2023年10月

柏崎刈羽原子力発電所7号機 デジタル安全保護回路のソフトウェア共通要因故障対策 に係る設計変更について

東京電力ホールディングス株式会社

3. KK7 アイソレータの設計変更について

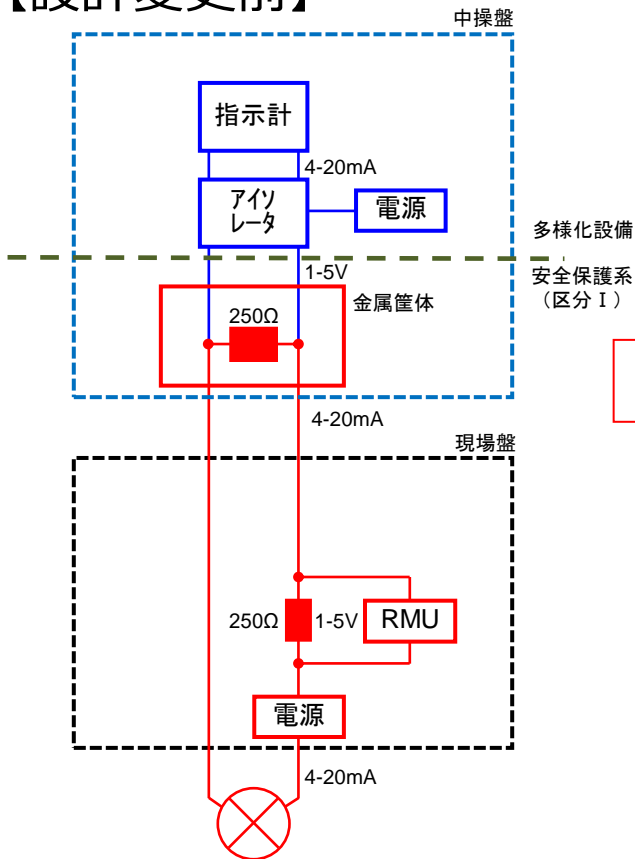
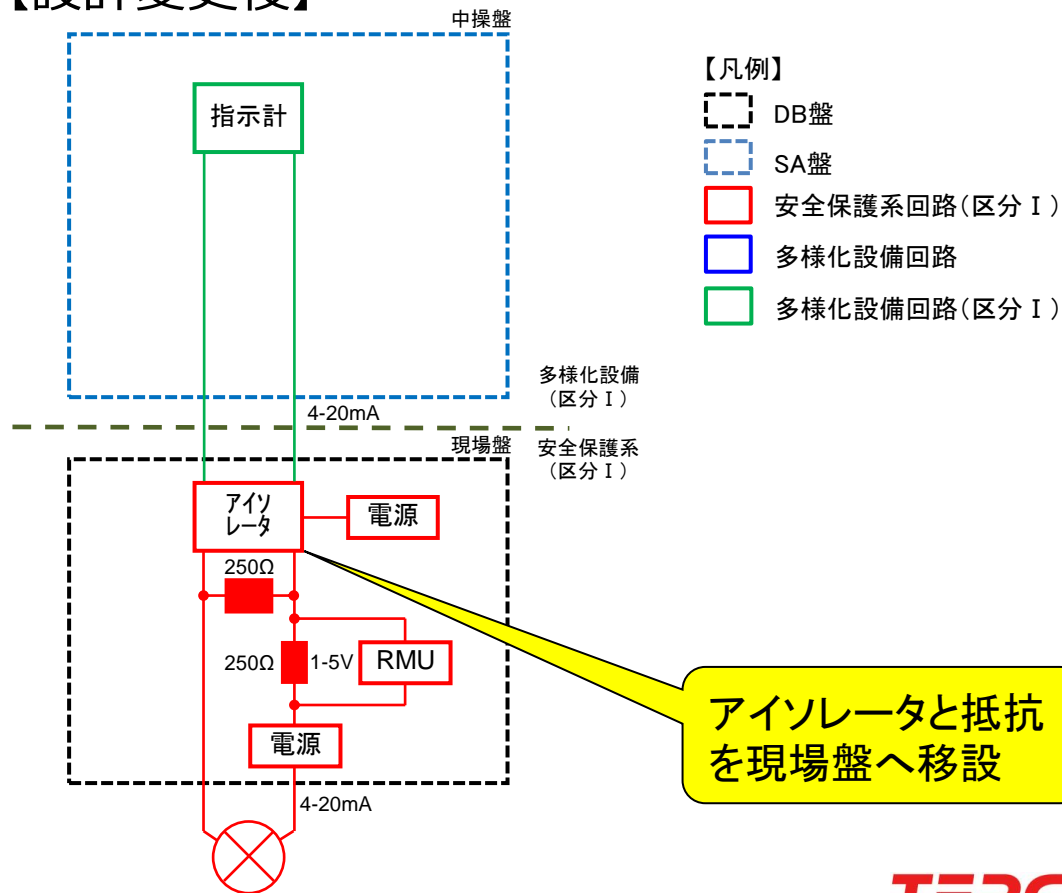
アイソレータが安全保護系に属していないことの適切性に関して、アイソレータ及び抵抗を安全保護系多重伝送現場盤へ移設し、電源を非常用電源（区分Ⅰ）とすることで**安全保護系に属する回路構成とし、JEAC4620-2020への適合をより明確化した。**

【設計変更前】

【設計変更後】
